**ПАСПОРТ ДОСТУПНОСТИ
объекта социальной инфраструктуры (ОСИ)
№ 1/2021**

- 1.1. Наименование (вид) объекта: учебное здание Казанского филиала федерального государственного бюджетного образовательного учреждения высшего образования «Российская академия народного хозяйства и государственной службы при Президенте Российской Федерации»

АКТ ОБСЛЕДОВАНИЯ
объекта социальной инфраструктуры
К ПАСПОРТУ ДОСТУПНОСТИ ОСИ
№1/2021

Фото №4

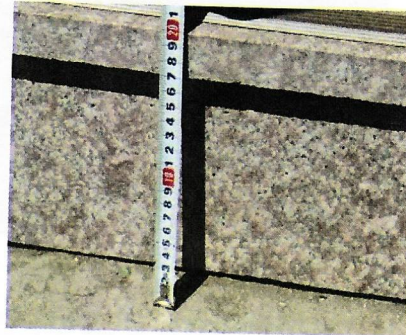
2.1	Лестница (наружная)	есть	4,5,6, 7,8,9, 10,11, 12	<p>Геометрия лестницы не соответствует требованиям доступности – высота первой ступени: 0,2 м, высота остальных ступеней: 0,15 м. Имеющиеся ограждающие конструкции в нижней части лестницы (ригели) травмоопасные, так как выступают за стойки опоры.</p> <p>Высота поручня 0,85 м, что не соответствует требованиям доступности (норматив-0,9 м). Поручни на лестнице в верхней части не имеют горизонтального завершения, что не соответствует требованиям доступности (норматив 0,3 м). Рядом с ними имеются выступающие части лестничной конструкции (в виде острого угла гранитной площадки), что является травмоопасным.</p> <p>Поручни на лестнице в нижней части также не имеют завершающей горизонтальной части.</p>	С, О, Г	<p>Привести в соответствие с пунктами СП 59.13330.2016: 6.2.8 6.2.11</p>	Капитальный ремонт

2.4	Входная площадка (перед дверью)	есть	4		К, О, С, Г		
2.5	Дверь (входная)	есть	17,18,19,20	Рядом с дверью расположены две кнопки вызова персонала без тактильной информации, на ненормативной высоте. Одна кнопка на высоте 1,56 м, вторая – 1,78 м, что не соответствует требованиям доступности. Прозрачные полотно дверей обозначены одним кругом яркой контрастной маркировки (согласно нормативу маркировка предусматривается на двух уровнях: 0,9-1,0 и 1,3-1,4 м.) Дверной проем не выделен контрастным цветом по отношению к стенам. Отсутствует задержка закрывания двери (норматив 5 сек.), доводчики не отрегулированы.	К, О, С	Привести в соответствие с пунктами СП 59.13330.2016: 6.1.6 6.1.7 6.4.2 6.5.9 ГОСТ Р 52131-2019	Текущий ремонт

Фото №13

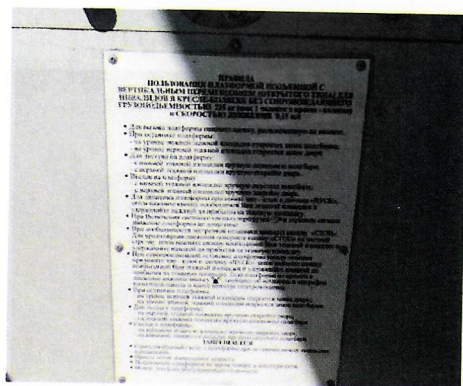
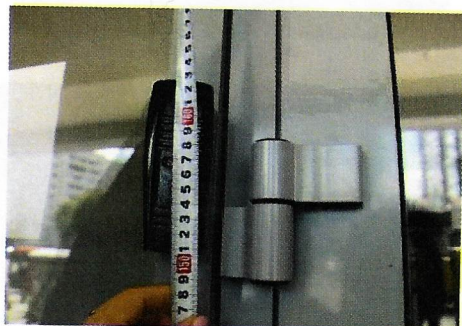
2.2	Пандус (наружный)	нет	-				
2.3	Подъемные устройства	есть	13,14,15,16	Кнопка вызова обслуживающего персонала для сопровождения инвалида на подъемном устройстве соответствует нормативным требованиям по высоте установки, но не соответствует нормативному символическому изображению.	К, О, С	Привести в соответствие с ГОСТ Р 52131-2019: 4.3.8.2	Текущий ремонт

1. Установить нормативные символические изображения знаков обозначения кнопки вызова персонала.
2. Назначить ответственных за сопровождение инвалидов, прошедших обучение по вопросам оказания ситуационной и экстренной помощи различным категориям инвалидов.

Фото №23

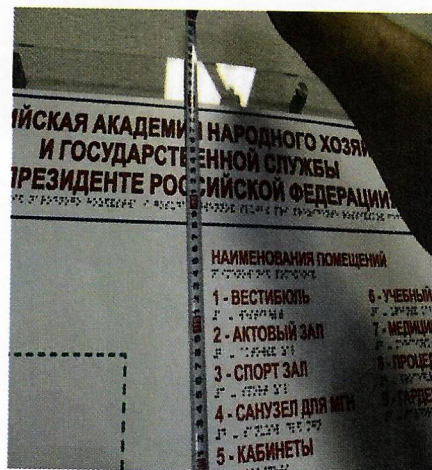
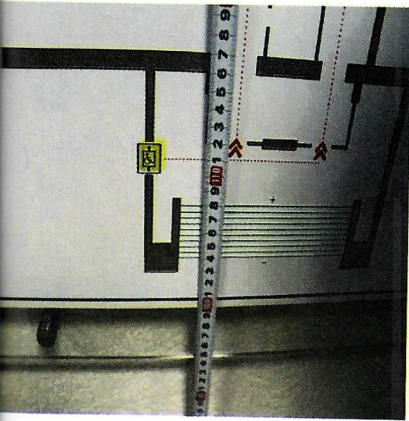
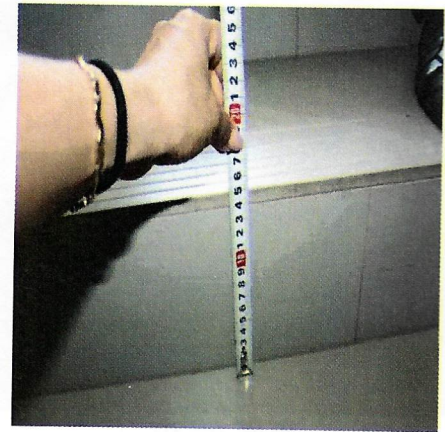
3.1	Коридор (вестибюль, зона ожидания, галерея, балкон)	есть	23,24,25	В холле окно вахты расположено на высоте 1,1 м., что не соответствует требованиям доступности (норматив не более 0,80 - 0,85 м. над уровнем пола). В холле расположена мнемосхема с высотой рельефных знаков, не соответствующих требованиям доступности: верхний уровень- 1,9 м., нижний уровень- 1,0 м. (норматив от 1,2 м. до 1,6 м.)	К	Привести в соответствие с пунктами СП 59.13330.2016: 6.4.2 6.5.9	Текущий ремонт

1. Для обеспечения безопасного перемещения инвалидов по объекту предусмотреть оказание помощи персоналом, прошедшим обучение по вопросам сопровождения различных категорий инвалидов.
2. Привести в соответствие с нормативом поручни и геометрические размеры ступеней лестничных маршей для возможности использования подъемного гусеничного или шагающего устройства.
3. Привести в нормативное состояние эвакуационные выходы.
4. Организовать на 1 и 2 этажах зону безопасности для инвалидов.

Φοτο Νο28

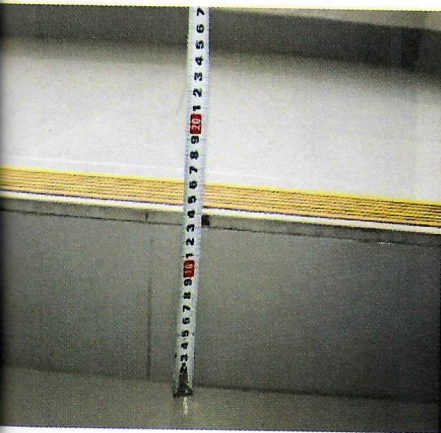
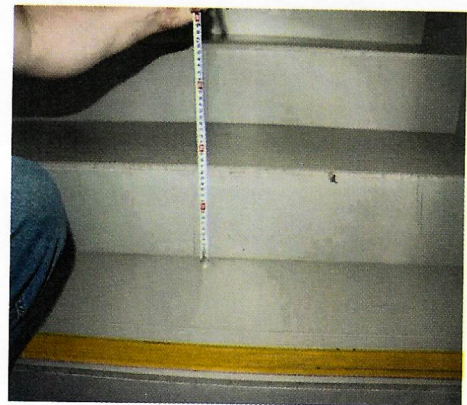
3.2	Лестница (внутри здания)	есть	26,27,28,29,30,31	Геометрия лестницы не соответствует требованиям доступности - различная высота ступеней: 0,18м, 0,15м, 0,14 м. Отсутствуют нормативные поручни на высоте 0,9 м. На данном уровне расположены ограждения-ригели с диаметром 1,5 см. (норматив для поручней 0,03-0,05м.) Имеющиеся ограждающие конструкции на лестнице (ригели) травмоопасные, так как выступают за стойки опоры.	К, О, С, Г	Привести в соответствие с пунктами СП 59.13330.2016: 6.2.8 6.2.11 6.2.12	Капитальный ремонт

Φοτο Νο33

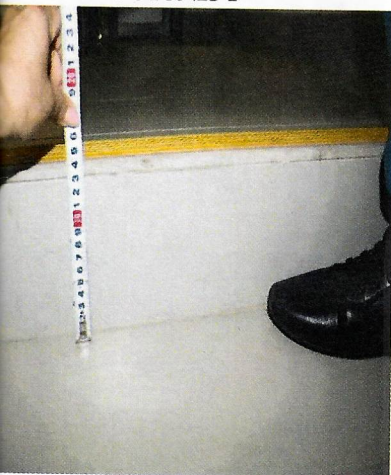
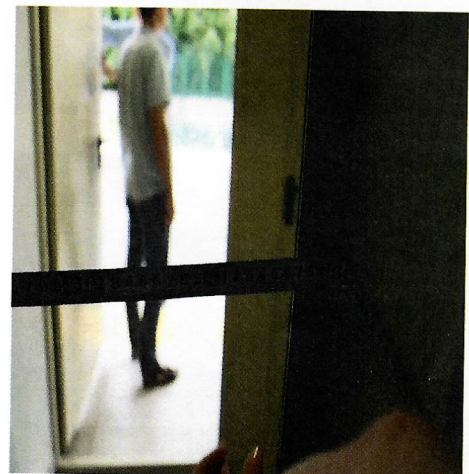
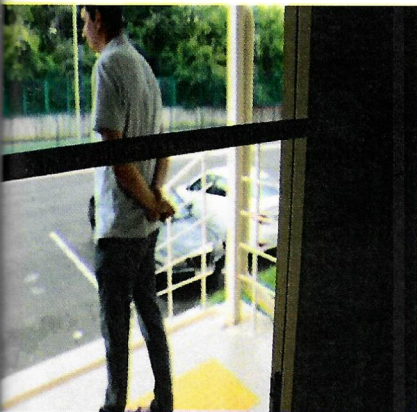
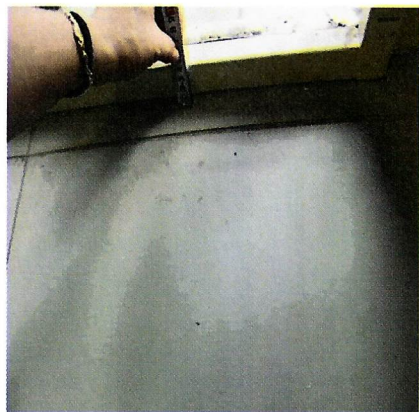
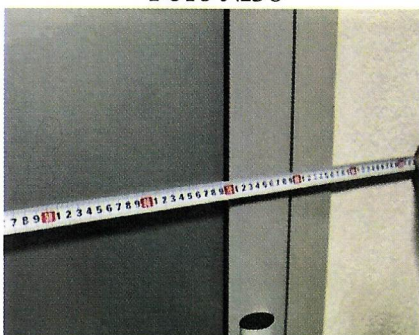
3.4	Лифт пассажирский (или подъемник)	нет	-	Геометрия лестницы, ведущей к аварийному выходу, не соответствует требованиям доступности - различная высота ступеней: 0,18м, 0,17м, 0,14м. На лестнице отсутствуют поручни. Ширина первого дверного проёма 0,77м, второго-0,89м, порог-0,04м, что не соответствует требованиям доступности. На наружной лестнице аварийного выхода имеются ограждающие конструкции – ригели, являющиеся травмоопасными. Отсутствуют нормативные поручни на высоте 0,9 м. На данном уровне расположены ограждения-ригели с диаметром 1,5 см. (норматив 0,03-0,05м.) Поручни – ограждения на высоте 1,2 м. не имеют завершающего горизонтального исполнения.	К, О, С, Г	Привести в соответствие с пунктами СП 59.13330.2016: 6.1.5 6.2.8 6.2.11 6.2.12.	Капитальный ремонт
3.5	Дверь	нет	-				
3.6	Пути эвакуации (в т.ч. зоны безопасности)	есть	32-40

Φοτο Νο41

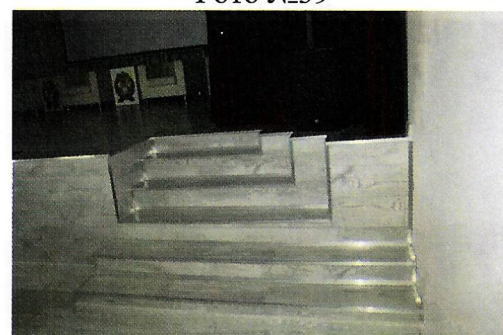
4.1	Кабинетная форма обслуживания	есть	41	Ширина дверного проёма в классы – 0,8 м., что не соответствует требованиям доступности (норматив 0,9 м.)	К, О	Привести в соответствие с пунктами СП 59.13330.2016: 6.1.5

Φοτο Νο42

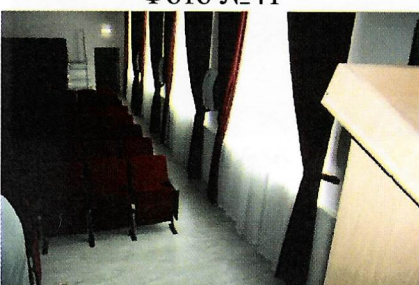
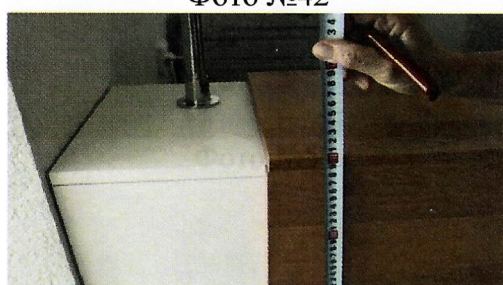
4.2	Зальная форма обслуживания	есть	42-44	В зале имеется лестница, не соответствующая требованиям доступности и представляющая опасность для инвалидов: отсутствуют поручни, различная геометрия ступеней, не выделены контрастными полосами первая и последняя ступени лестницы, отсутствует пандус или подъемник для подъема на сцену при высоте сцены 0,9 м. Места для зрителей на креслах-колясках в зале не имеют нормативного обозначения.	К, О, С, Г	Привести в соответствие с пунктами СП 59.13330.2016: 6.2.8 6.2.11 8.6.7 ГОСТ Р 52131-2019

1. Приобрести подъемное устройство для подъема инвалида на сцену с помощью сопровождающего персонала, прошедшего обучение по вопросам оказания ситуационной помощи инвалидам.
2. В рамках капитального ремонта провести переустройство лестничного марша с целью дальнейшего использования гусеничного или шагающего подъемного устройства.

Φοτο Νο45

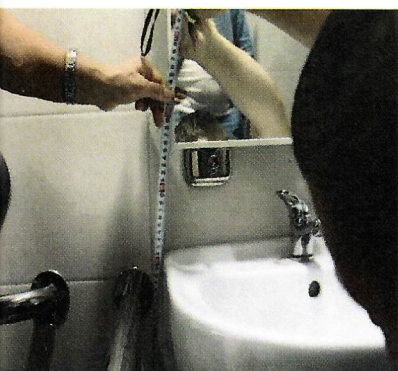
4.3	Прилавочная форма обслуживания	нет	-			
4.4	Форма обслуживания с перемещением по маршруту	да	45	В библиотеке стойка выдачи книг расположена на высоте 1,1 м. (норматив 0,85 м.)	К, О	Привести в соответствие с пунктами СП 59.13330.2016: 8.1.7
4.5	Кабина индивидуального обслуживания	нет	-

Φοτο Νο46

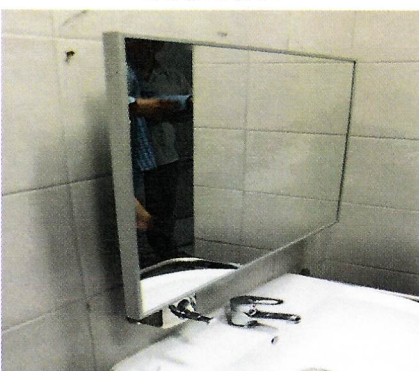
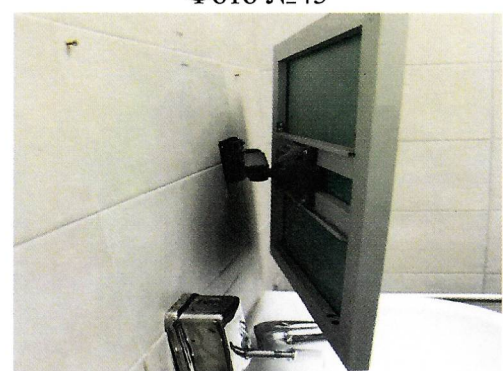
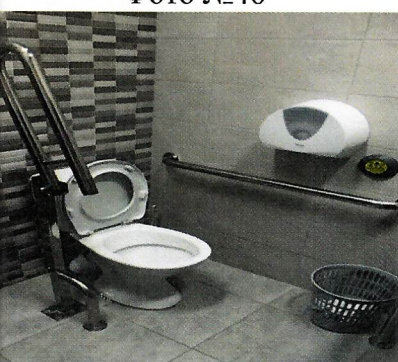
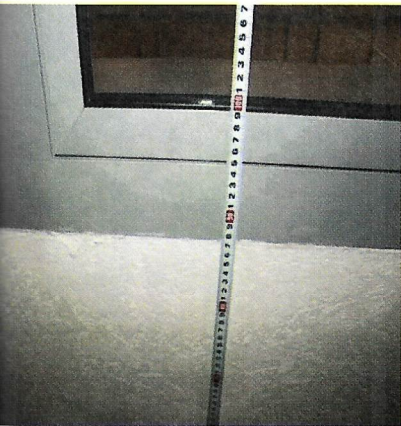
5.1	Туалетная комната	да	46-50	<p>Зеркало расположено на высоте 0,96 м. от уровня пола (норматив 90 см), закрывает собой дозатор для мыльного раствора. Зеркало отстоит от стены и может менять своё положение, но отсутствуют устройства, с помощью которых можно изменить это положение. Попытки изменить положение зеркала с помощью руки может причинить травму инвалиду. Отсутствует система двухсторонней связи и аварийного освещения. Кнопка вызова экстренной помощи не соответствует нормативным требованиям.</p> <p>Поручень возле унитаза не</p>	К, О, С, Г	<p>Привести в соответствие с СП 59.13330.2016: 6.3 «Санитарно-бытовые помещения»</p> <p>ГОСТ Р 52131-2019: 4.3.8.2</p>	Текущий ремонт

<p>отрегулирован, резко падает вниз, и при использовании может причинить вред здоровью. Унитаз не имеет жесткой опоры для спины.</p> <p>Не отрегулирован доводчик на двери в санитарно-гигиеническое помещение.</p> <p>Знак обозначения туалета для инвалидов на колясках не соответствует нормативным требованиям.</p>			
5.2	<p>Душевая/ ванная комната</p> <p>нет</p>	-		
5.3	<p>Бытовая комната (гардеробная)</p> <p>да</p>	<p>51-54</p>	<p>К, О, С</p>	<p>Привести в соответствие с пунктами СП 59.13330.2016: 6.1.5 8.1.7 6.4.2</p> <p>Текущий ремонт</p>

1. Заменить имеющееся зеркало на нормативное.
- ✓ 2. Отрегулировать поручни.
- ✓ 3. Отрегулировать доводчик входной двери в санитарно-гигиеническое помещение.
- ✓ 4. В гардеробе установить дополнительную панель с крючками на нормативной высоте.
